改善箇所説明図

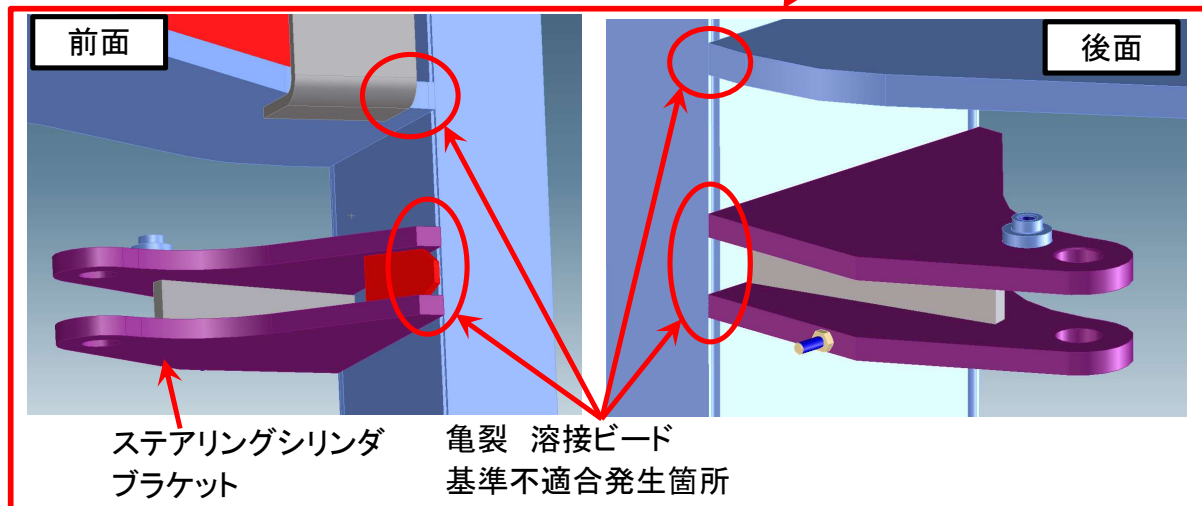
亀裂
基準不適合発生箇所

ロータリ除雪自動車のリヤフレームにおいて、ステアリングシリンダブラケット取付部の強度検討が不十分なため、繰り返しの操舵により当該取付部に亀裂が発生することがある。そのため、そのまま使用を続けると、亀裂が進展し、最悪の場合、操舵不能となるおそれがある。

亀裂を溶接補修

恒久措置の検討に時間を要することから、暫定措置として全車両、当該取付部の亀裂の有無を確認する。

なお、上記結果より亀裂が確認された場合は溶接補修を実施する。

また、亀裂が確認されなかった車両は稼働状況を考慮した日程で亀裂の有無の確認を実施し、亀裂が確認された場合は溶接補修を実施する。

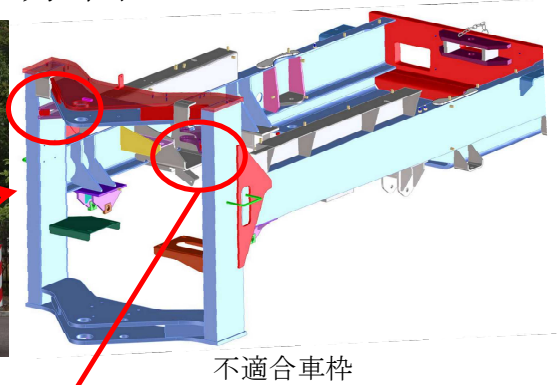
識別：運転席ドア開口部に緑色ペイントを塗布する。

緑色ペイント
